ALCALDÍA MAYOR DE BOGOTÁ D.C. Fondo Prevención y Atención Emergencias	CONCEPTO TÉCNICO SOBRE NECESIDAD DE ESTUDIOS DETALLADOS DE AMENAZA Y RIESGO POR FENOMENOS DE REMOCIÓN EN MASA DENTRO DEL TRÁMITE DE LICENCIA URBANÍSTICA	Código:	GPR-FT-10
		Versión:	04
		Fecha de revisión:	21/06/2011

1.1 CONCEPTO TÉCNICO No.	CT-7554
1.2 ÁREA:	Análisis y Mitigación de Riesgos
1.3 COORDINACIÓN:	Estudios y Conceptos Técnicos
1.4 REFERENCIA CRUZADA RADICADO FOPAE:	2014ER14518
1.5 RESPUESTA OFICIAL No.	RO-72185

2.1 SOLICITANTE:	Curaduría Urbana No 2
2.2 PROYECTO:	"Edificio Paula" (*)
2.3 LOCALIDAD:	3. Santa Fe
2.4 UPZ:	95. Las Cruces (*)
2.5 BARRIO O SECTOR CATASTRAL:	Sector Catastral Santa Bárbara (*)
2.6 DIRECCIÓN:	Calle 4 No 5 – 23 (**)
2.7 CHIP:	AAA0033BUUH (*)
2.8 MANZANA CATASTRAL:	45
2.9 PREDIO CATASTRAL:	13
2.10 ÁREA (Ha):	0.0120 Ha (*)
2.11 FECHA DE VISITA:	15 de agosto de 2014

Figura 1. Localización general del proyecto ubicado en la Calle 4 No. 5 – 23, sector catastral Santa Bárbara de la Localidad de Santa Fe en el Plano Normativo de Amenaza por Remoción en Masa del POT (Decreto 190 de 2004), el cual se encuentra en Amenaza Media.

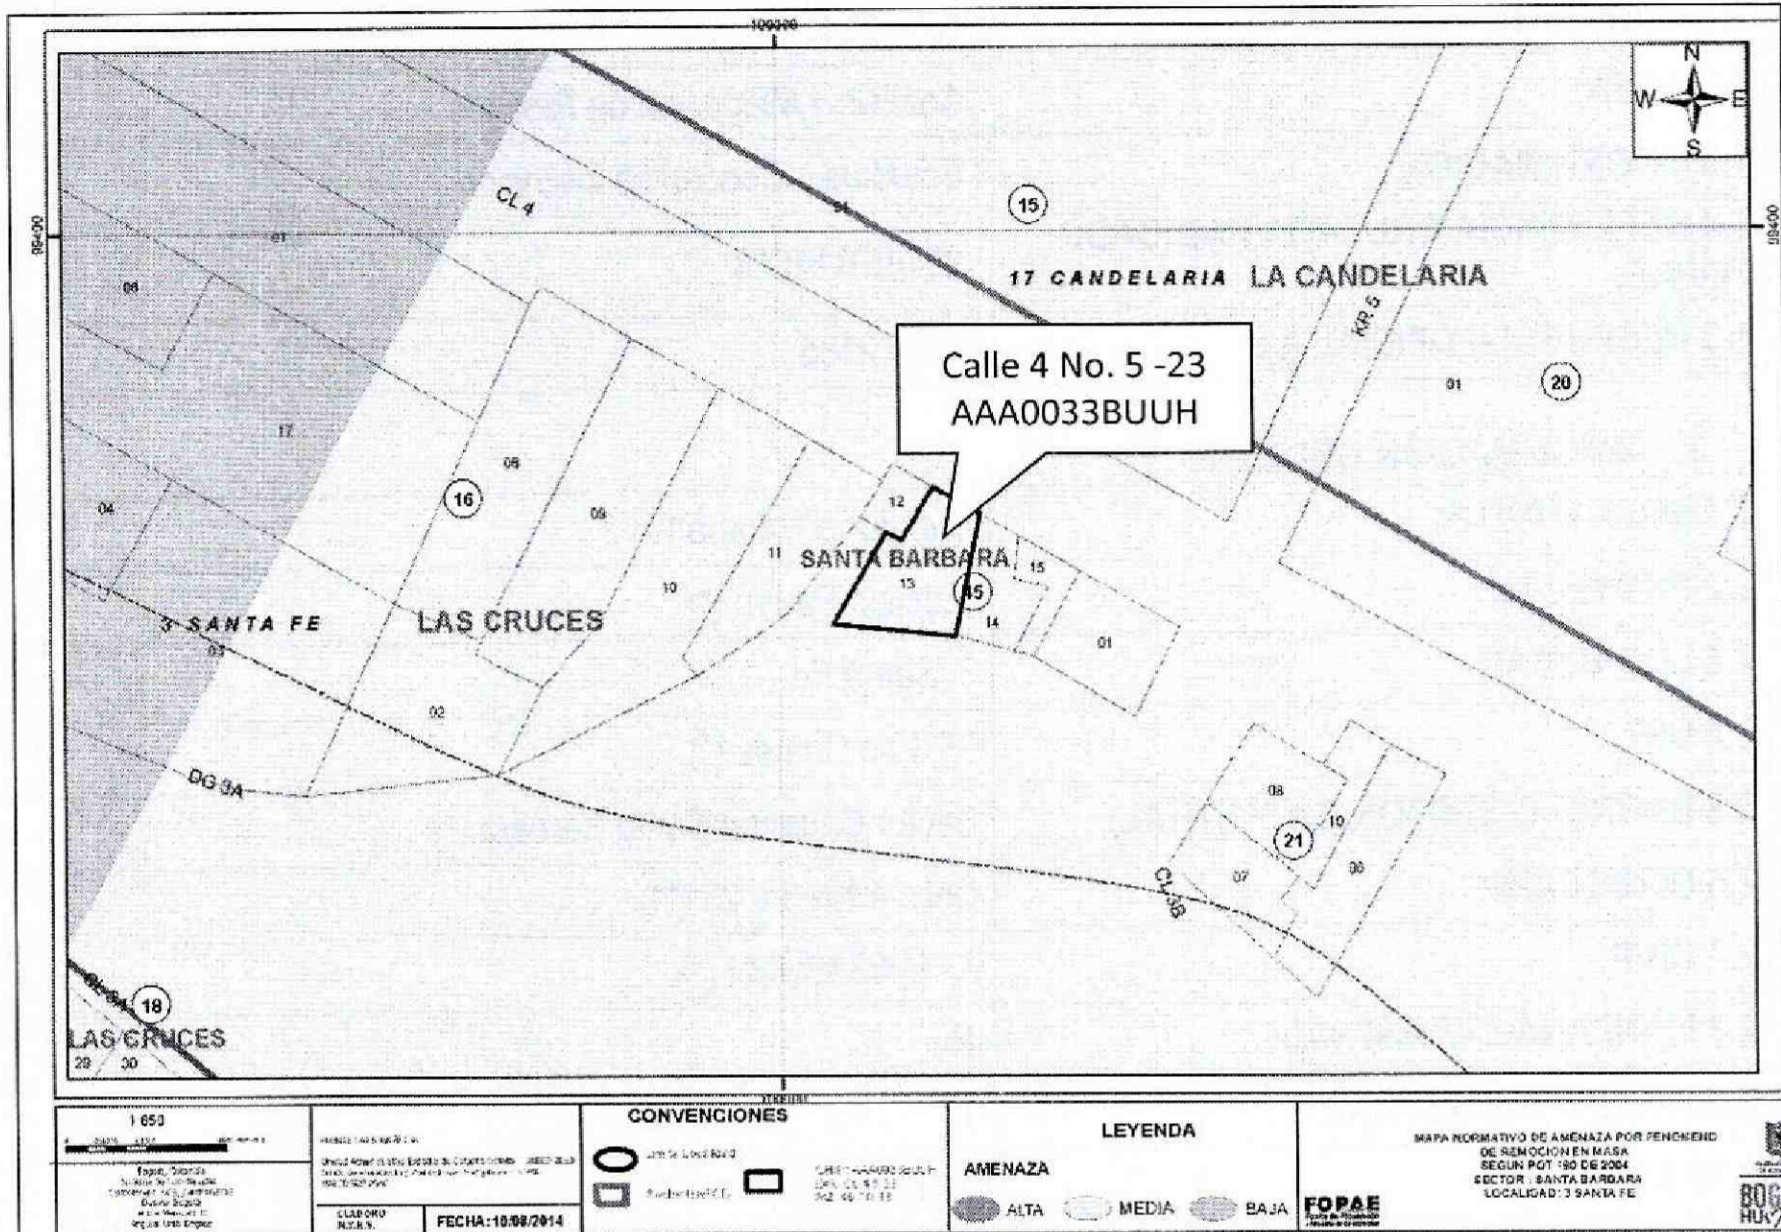
Conforme con el plano normativo de "Amenaza por Remoción en Masa" del Plan de Ordenamiento Territorial de Bogotá – POT, el sector del proyecto ubicado en la Calle 4 No 5 – 23 de la localidad de Santa Fe, se encuentra en una zona de AMENAZA MEDIA por procesos de remoción en masa (Figura 1).
